Plan Local d'Urbanisme Saint-Clair-du-Rhône

Révision allégée N°1

**PIECE N°1 :
NOTICE DE PRESENTATION**

Zone 2 RI'

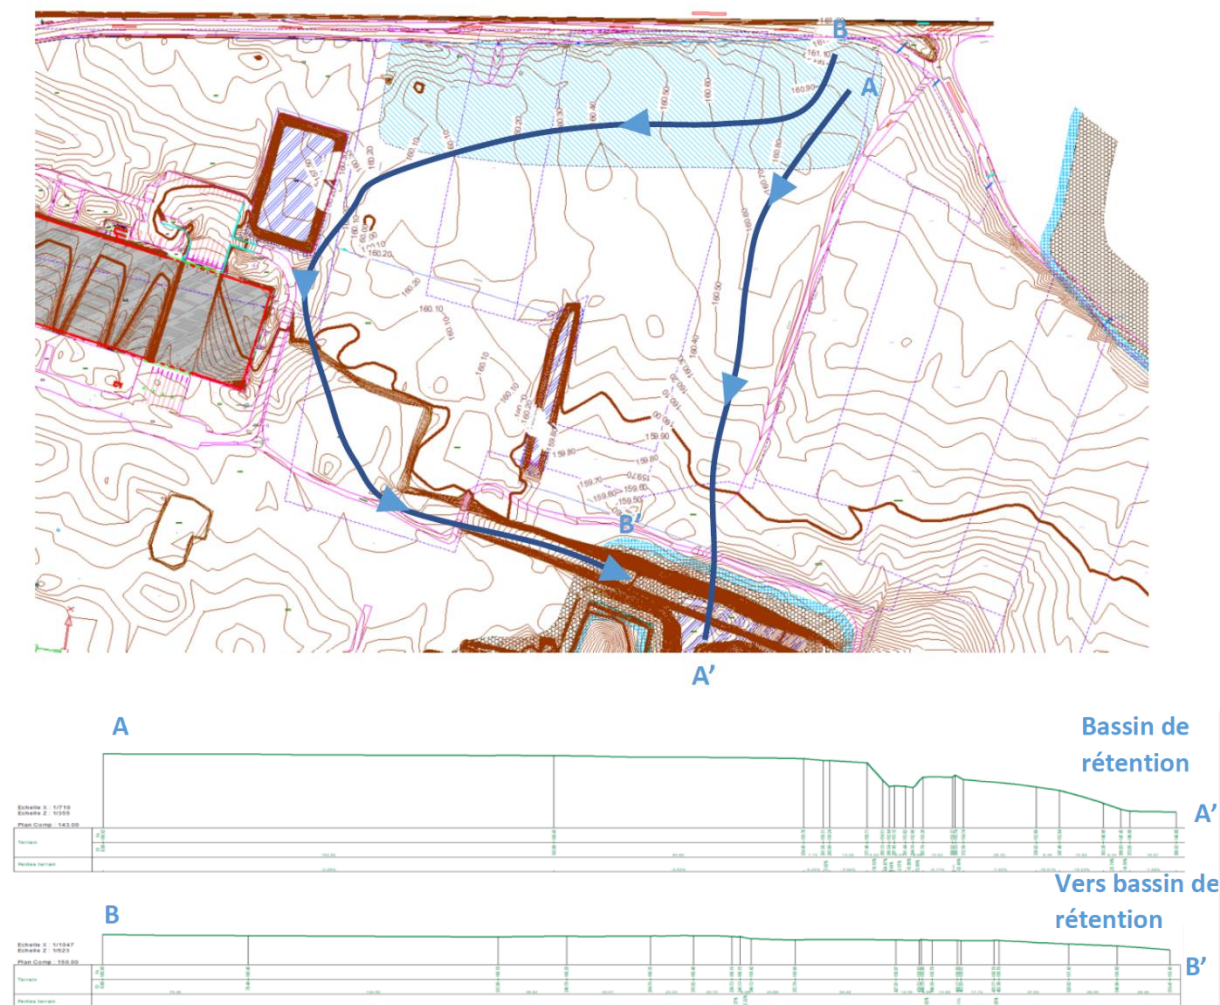
La visite de site a permis d'établir qu'il s'agissait d'un fossé aménagé par l'agriculteur exploitant la parcelle concernée. Envahi par la végétation et les ronces, cet ouvrage semble abandonné et ne disposer d'aucun raccordement amont ou aval sur des ouvrages d'assainissement.

Cependant, une analyse fine de la topographie montre que les eaux du champ s'écoulent naturellement vers le bassin d'infiltration situé à proximité du Rhône, à l'Ouest du champ (zone 5 sur la carte des aléas).

Cette zone n'intercepte pas de bassins versants amont et ne présente pas un risque important d'inondation comme indiquée sur la carte. Les eaux recueillies dans ce fossé sont directement celle tombées sur la surface du fossé ou de sa proche périphérie et naturellement infiltrées dans le substratum car leur volume n'est pas important.

CONCLUSION : Cette zone ne correspond pas à un aléa fort d'inondation de pied de versant. Il s'agit d'un fossé n'interceptant que les eaux de ruissellement de sa proche périphérie et non de l'ensemble du champ. Cette zone d'aléa sera supprimée.

Zone 3 RI'

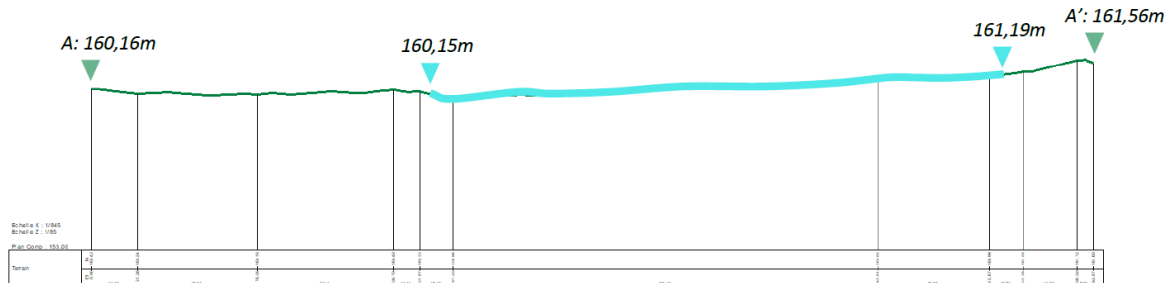
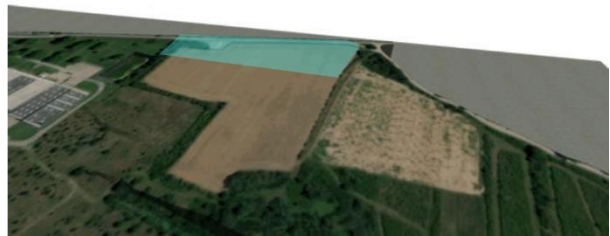
La visite de site a permis d'établir qu'il s'agissait d'un passage sous la voie ferrée. Cette zone est située en dehors de la parcelle. Son altimétrie est de 156m NGF environ pour une altitude de 161m NGF au niveau de la limite du projet la plus proche. Cette zone est en dépression et constitue hydrauliquement un passage en siphon sous la voie ferrée.

<p>CONCLUSION : Cette zone correspond à un aléa fort d'inondation de pied de versant. Cette zone est conservée légitimement.</p>

Zone 6 RG et bq

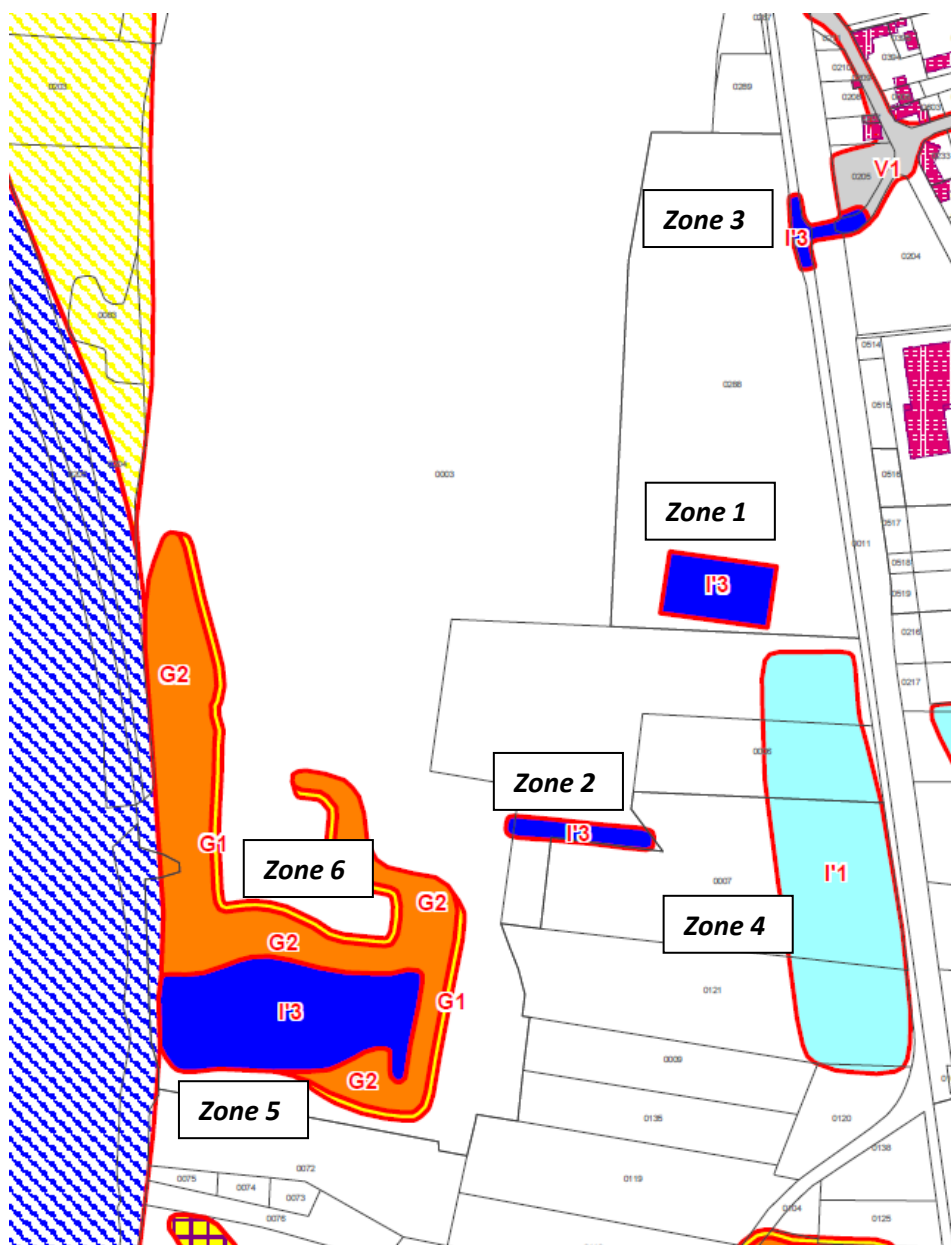
La visite de site a permis d'établir qu'il s'agissait d'un talus de terre. **Les pentes côté bassin de rétention (zone 5) et côté Rhône sont en effet raides et sans études géotechnique spécifique, rien ne peut justifier de la suppression de l'aléa glissement.** A l'inverse, les pentes côté Nord-Est sont faibles, ce côté ne semble pas présenter de risque avéré de glissement de terrain.

CONCLUSION : Seules les zones de forte pente semblent susceptibles de présenter des risques de glissement sous réserves d'études géotechniques de stabilités. En revanche, la zone Nord-Est à très faible déclivité bordé du fossé de gestion des eaux pourrait être revue. **Néanmoins compte-tenu de la présence de la zone de stockage de sols pollués à cet endroit, et en l'absence d'études géotechniques spécifiques, il ne semble pas souhaitable de lever la zone d'aléas.**

Plan de zonage 1 – Avant la révision allégée

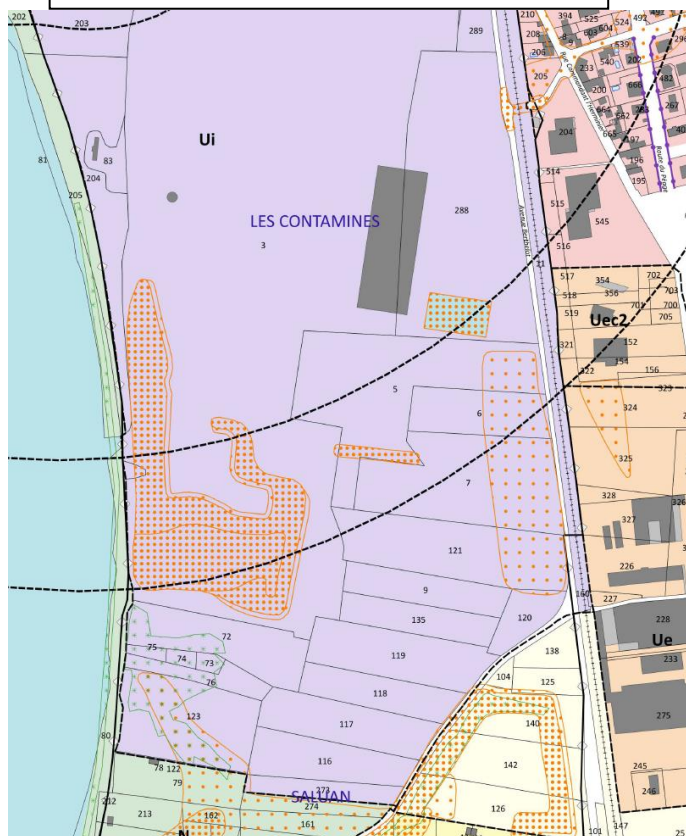
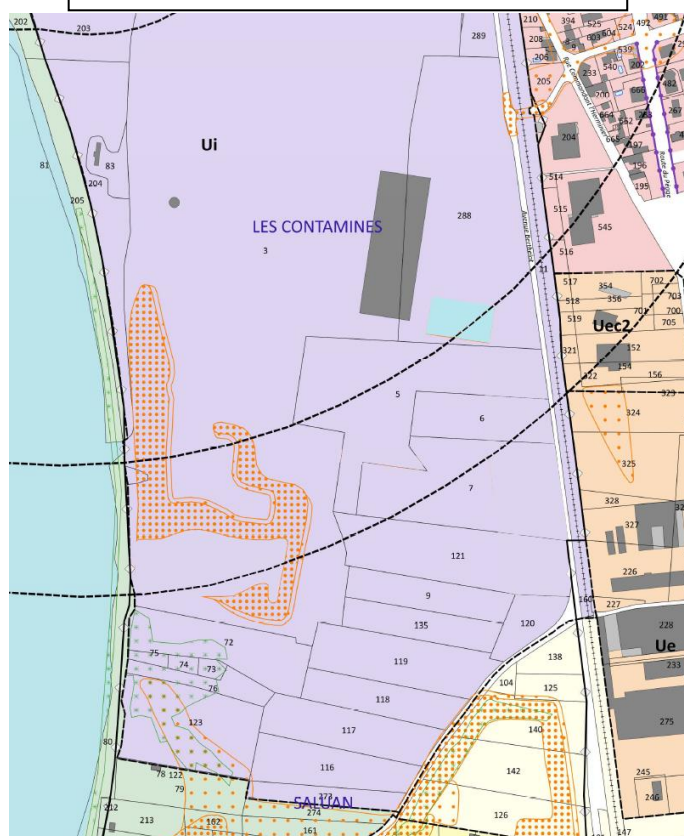
- La **zone 1** est un bassin de rétention, cette zone peut être **supprimée**.
- La **zone 2** est un fossé, ce n'est pas une zone à risque fort d'inondation, cette zone peut être **supprimée**.
- La **zone 3** constitue un passage en syphon sous la voie ferrée, cette zone est **conservée**.
- La **zone 4** correspond à une zone amont de bassin versant, cette zone peut être **supprimée**.
- La **zone 5** est un bassin de rétention, cette zone peut être **supprimée**.
- La **zone 6** correspond à des zones de talus et **doit être conservée**.

Plan de zonage 1 – Après la révision allégée
